Vorstellung neuer Reparatursätze:

Sachnummernänderungen / Detailänderungen:

**Übersicht Abdeckblechsätze für
Scheibenbremsen SB 3745, SB 3745 (T),
SB 4345, SB 4345 (T) und SB 4309 (T)**

Rep.-Satz 09.801.06.77.0

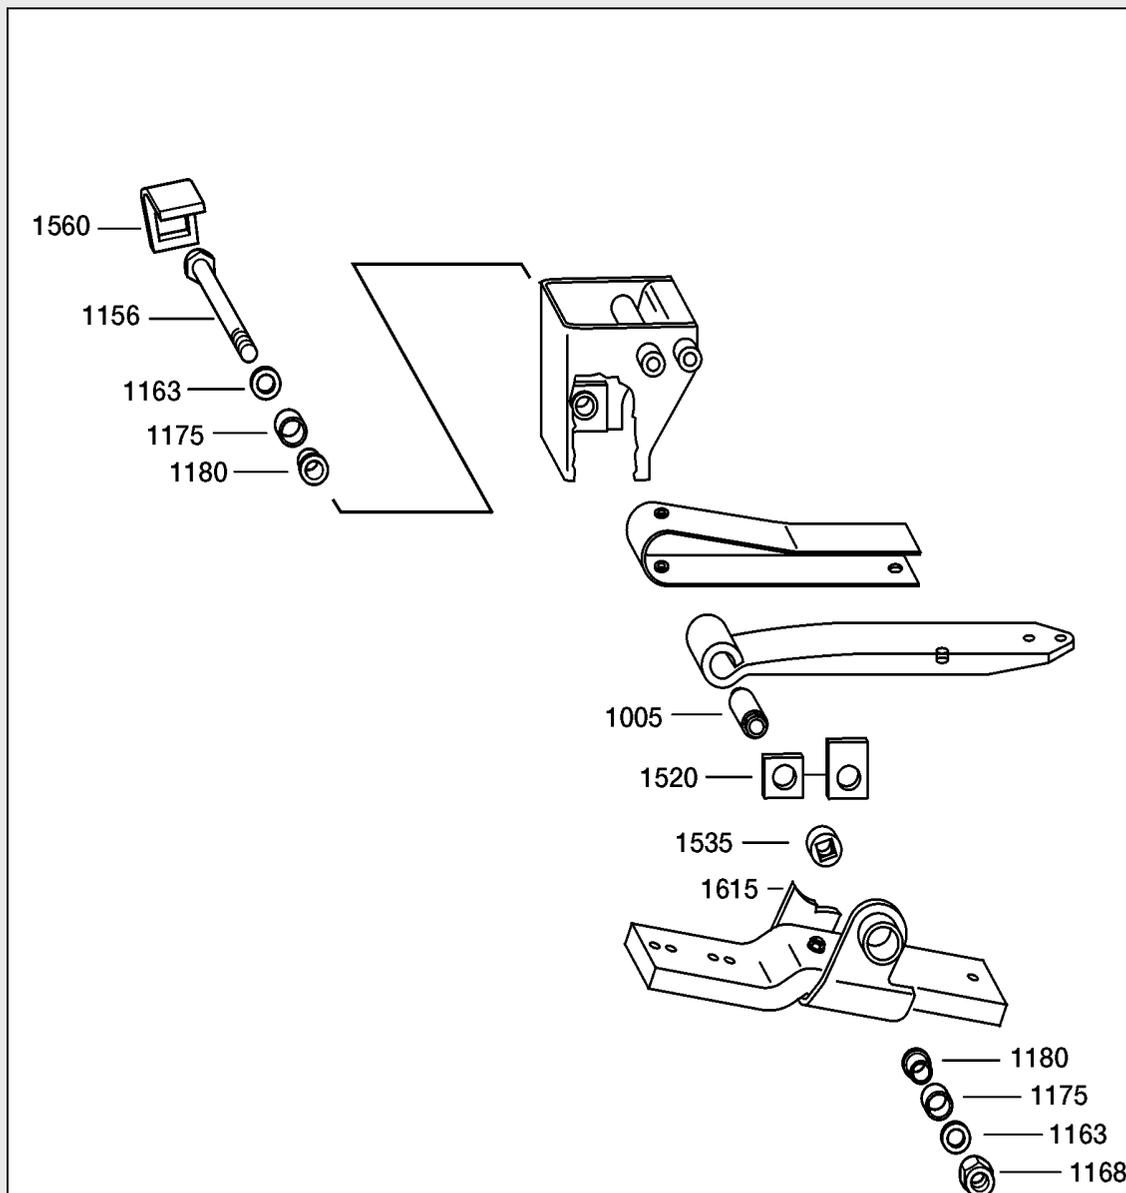
Wir haben unseren Rep.-Satz um je 2 Stück 03.113.01.29.0 Buchse (Stahl / Pos. 1180) und 2 Stück 03.113.94.10.0 Buchse (Polyamid / Pos. 1175) sowie um 1 Stück 03.161.35.07.0 (Verdrehsicherung / Pos. 1560) erweitert.

Nach Vorstellung des neuen Satzes hatten wir einige Anfragen warum der Halter 05.189.13.19.0 in unserem Rep.-Satz enthalten ist.

Dieser Halter ist erforderlich bei Einbau der neuen breiteren Einschweißaugen 03.113.01.34.0

Der „alte“ Halter 05.189.12.38.0 hat eine Baubreite von 166 mm was zur Folge hat bei Austausch der Einschweißaugen den neuen Halter 05.189.13.19.0 (Baubreite 176 mm) einzusetzen.
